## **ACTUACIÓN ESPECIAL A LA EXPLOTACIÓN MINERA DE CARBÓN EN EL DEPARTAMENTO DEL CESAR**

**CGR- CDMA  
No-004 ABRIL  
DE 2014**

**Figura 1**  
**Ubicación de la red piezométrica de Norcarbón**

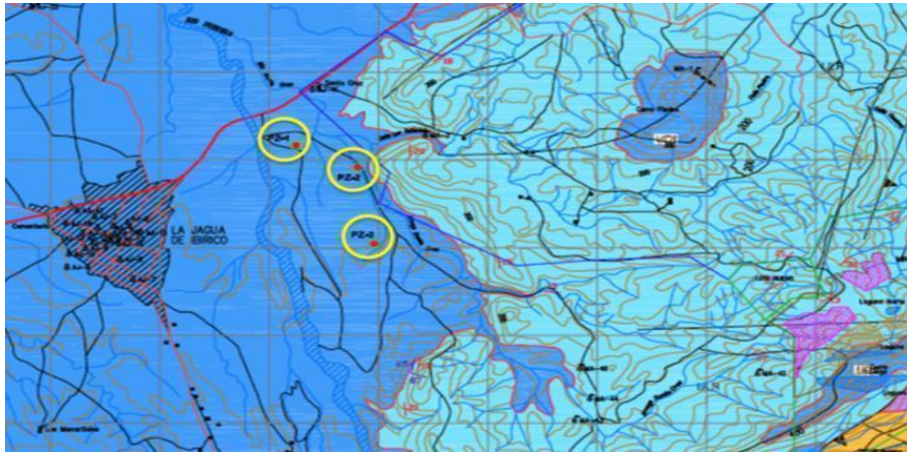
como la cantidad de éstos, no corresponden a los compromisos establecidos en el PMA, tal como se evidencia en el criterio. La empresa Norcarbón solo implementó una red piezométrica de tres (3) unidades ubicadas en un sector no contemplado en el PMA, alejados del proyecto minero, pese a que en sus compromisos se mencionan 8 unidades (figura 1).

**Mapa de los piezómetros y pozos de monitoreo del nivel de agua subterránea, donde fueron medidos los niveles por la CGR y los reportados por Brown, 1983 (estrella), para la mina Pribbenow.**

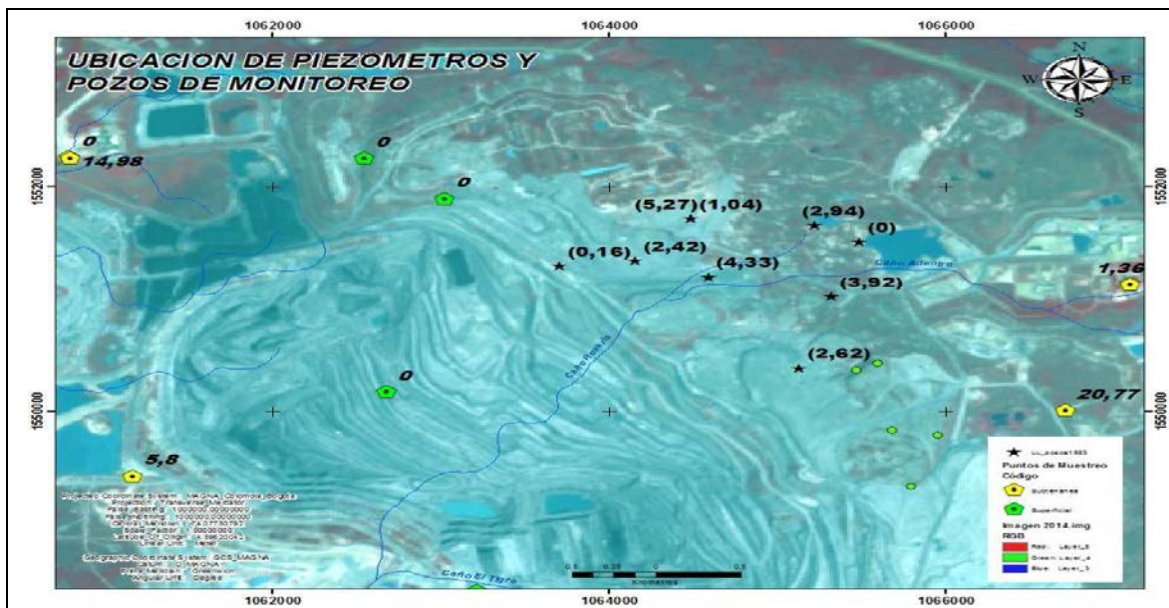
Fuente Imagen: Drummond, 2013. Fuente Datos: Actuación Especial No. 10 equipo CGR. y Brown (1983) Elaboró: CGR. Dicho abatimiento, identificado por la CGR de hasta 6 veces la profundidad del nivel freático registrado por Brown (1983), ha sido identificado y reportado por la compañía Drummond en el PMA-Anexo 1 “lecturas históricas de piezómetros en Botaderos – Mina Pribbenow” (2006), donde expresan que los piezómetros 1, 2, 3, 4 y 6, los cuales han sido clausurados y no hacen parte de la red de monitoreo actual, presentaron profundidades de nivel freático de hasta 31 m.

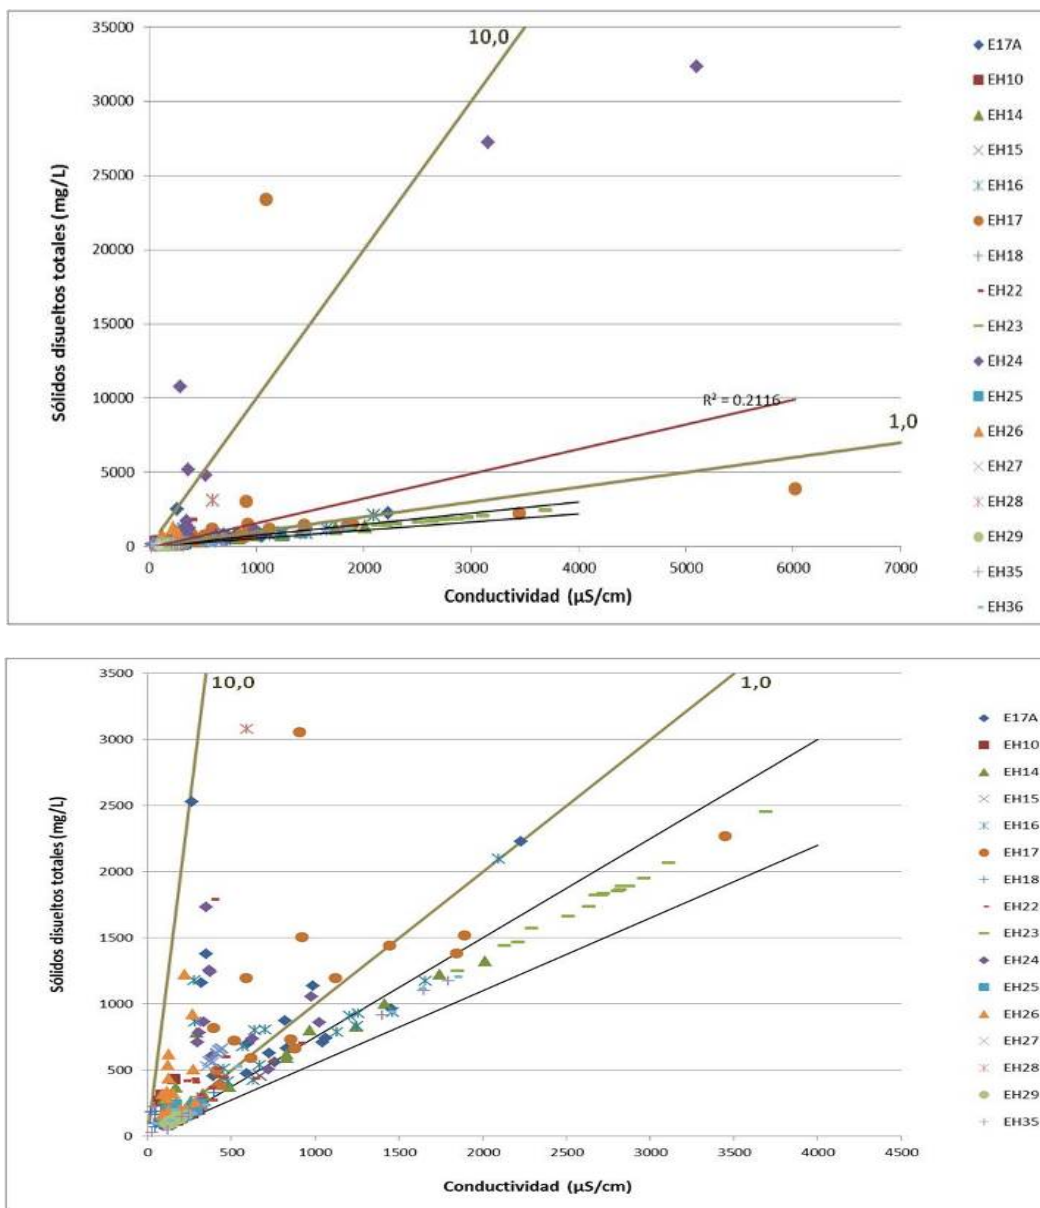
Datos del ICA del año 2010 para aguas superficiales. La gráfica superior muestra datos tan anómalos que la relación de Hem (líneas negras) se encuentra inclusive por encima de 10. En la inferior, sin los datos por encima de 10, es claro que la mayor parte tienen relaciones por encima de 1,0 lo que significa que existen anomalías o por la calidad de las aguas o por la calidad de los datos

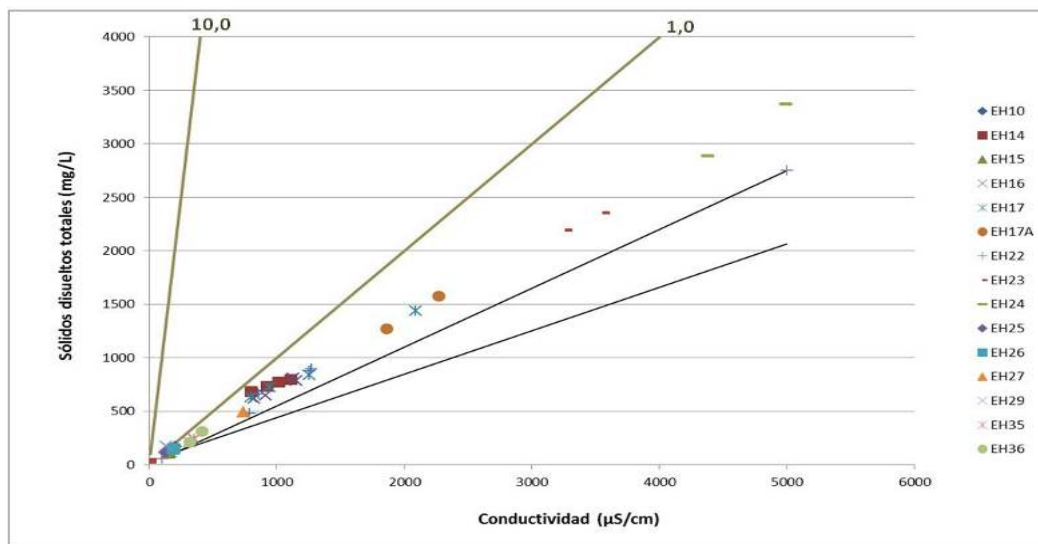
**Datos del ICA del año 2011 para aguas superficiales. La mayor parte de los datos se encuentran por fuera de la relación propuesta por Hem (líneas negras), pero con valores menores de 1,0. Una interpretación puede implicar datos no confiables y otra, contaminación por aumento de sulfatos y cloruros**
